改善箇所説明図 ②

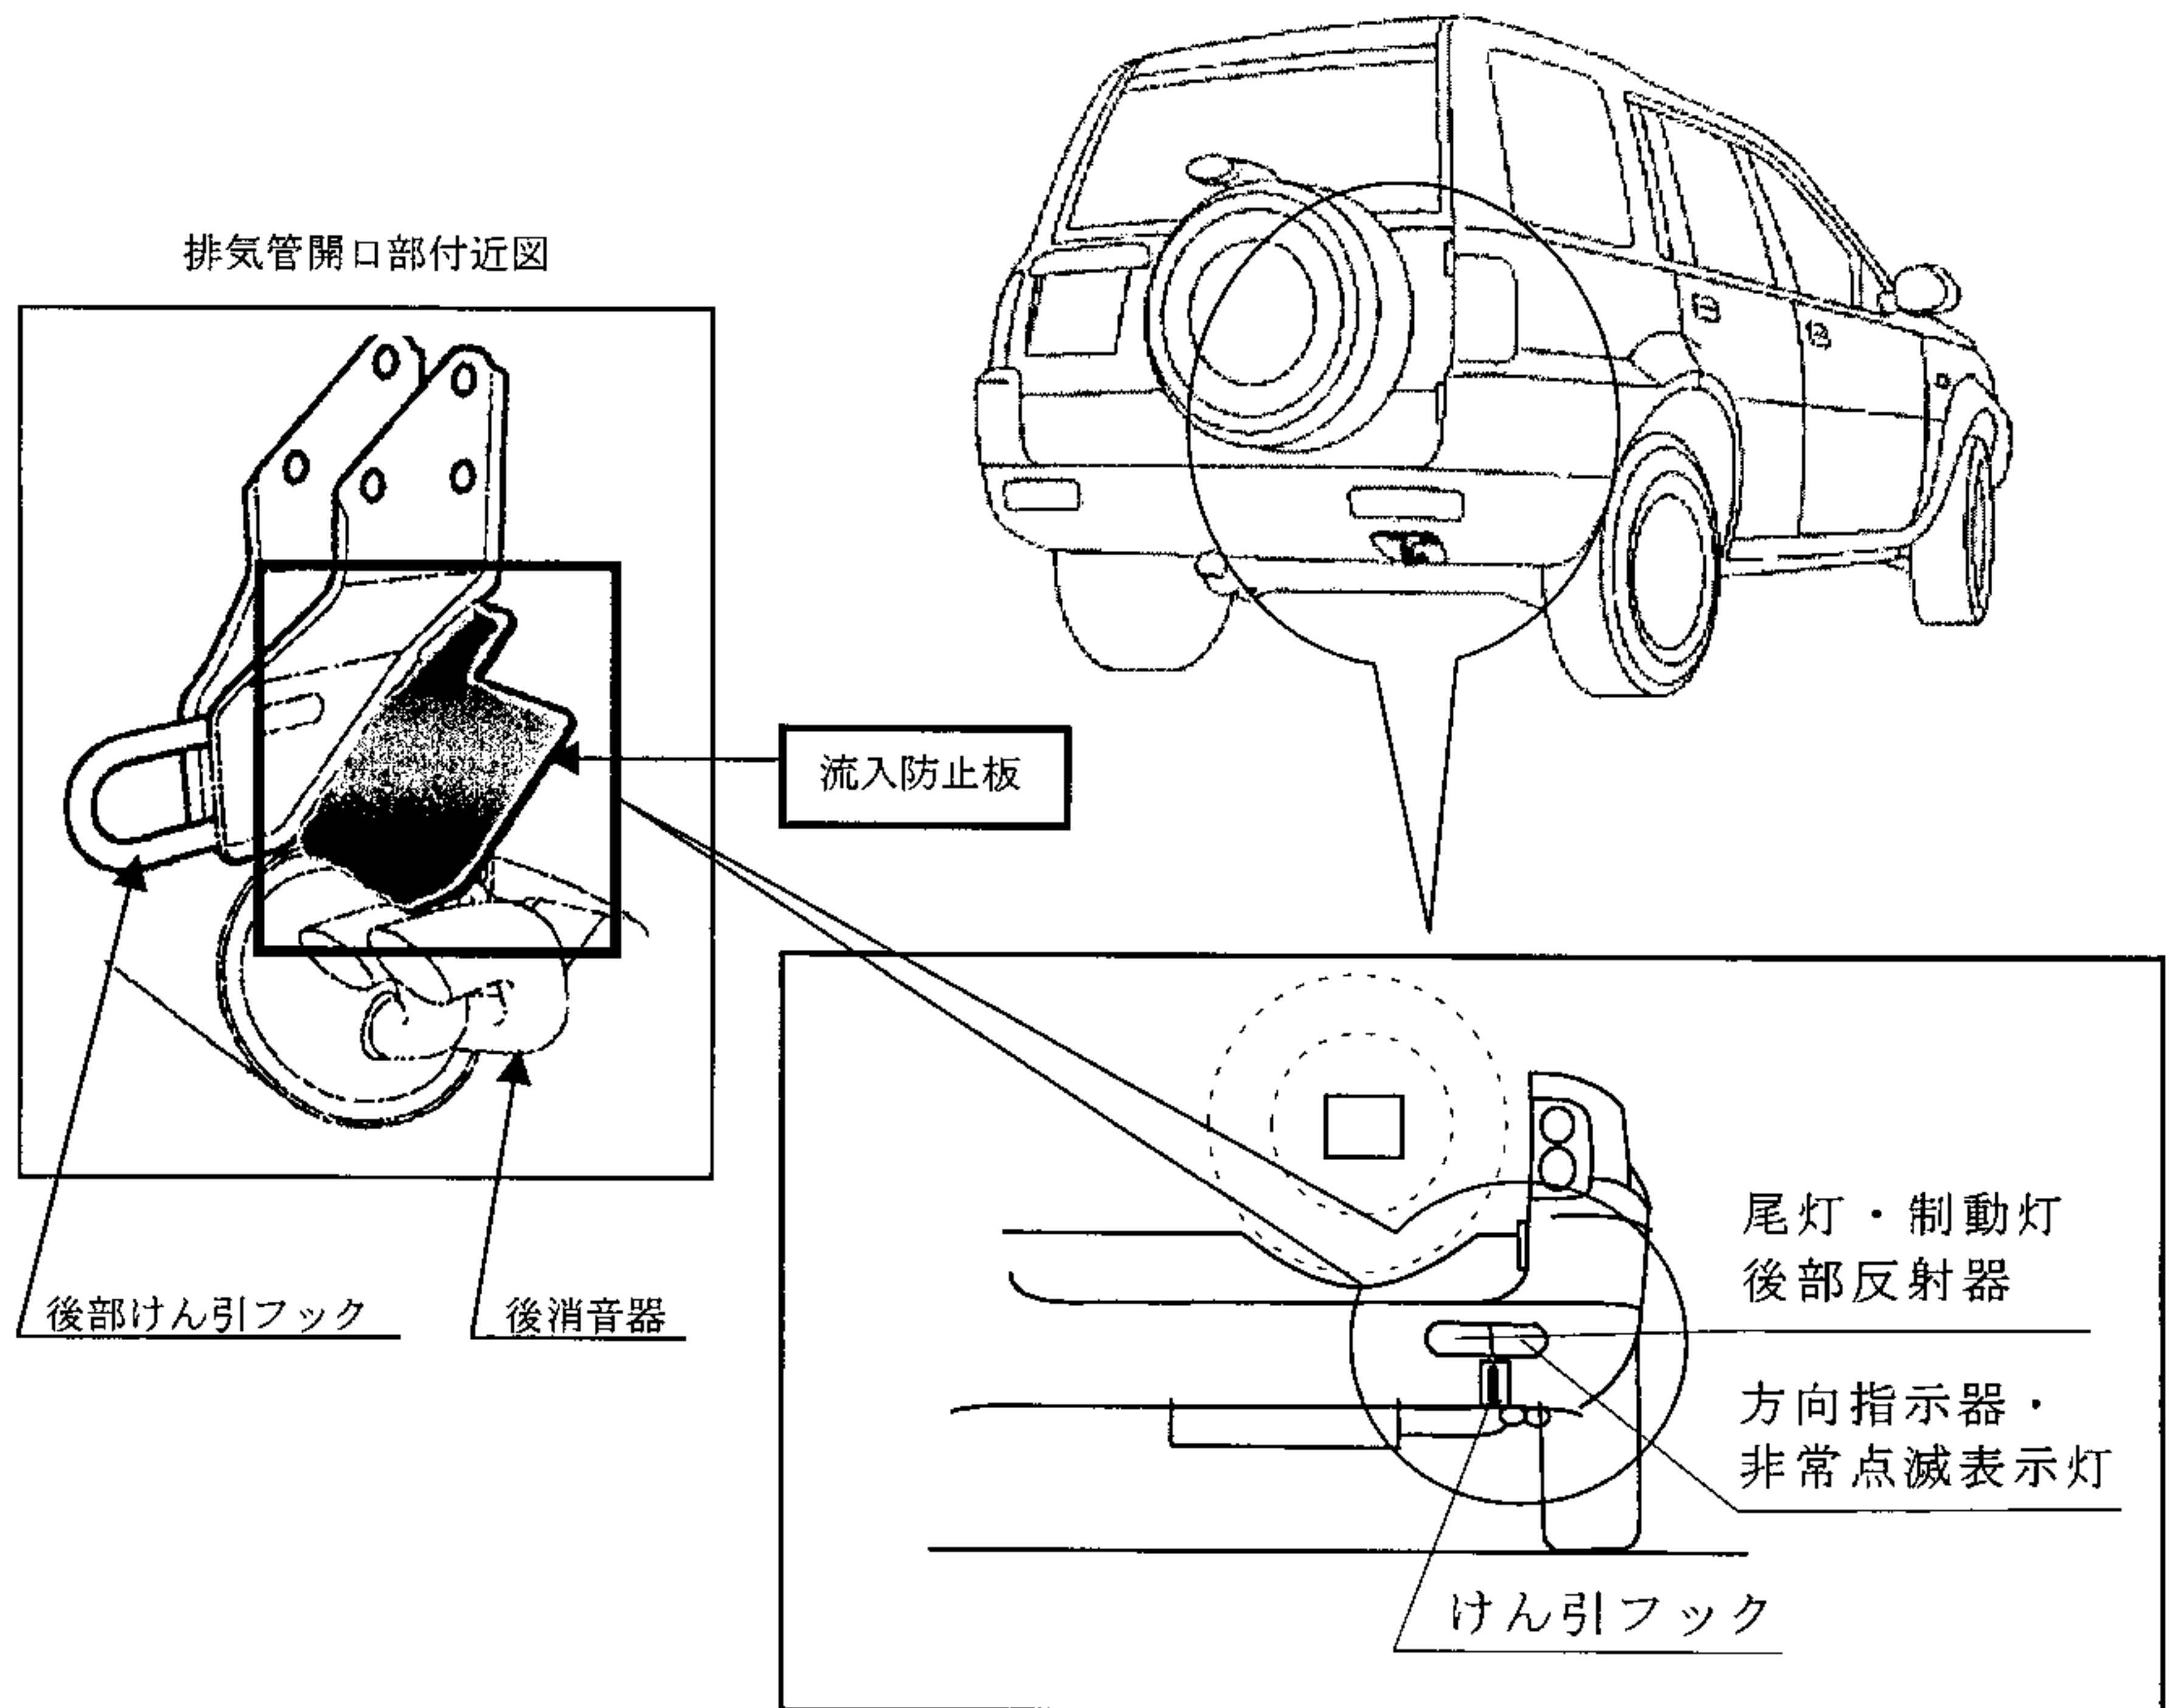
灯火装置において、リアバンパの近くにある排気管の開口部の位置が不適切なため、排気管保持用のゴムリングが経年変化で伸びることにより、開口方向がずれてリアバンパ内に排気ガスが流入し、リアバンパに取付けられた後面右側の灯器及び電気配線が溶損することがあり、尾灯、制動灯、方向指示器及び非常点滅表示灯が点灯又は作動しなくなるおそれがある。

全車両、マフラー上のけん引フックに流入防止板を取付ける。
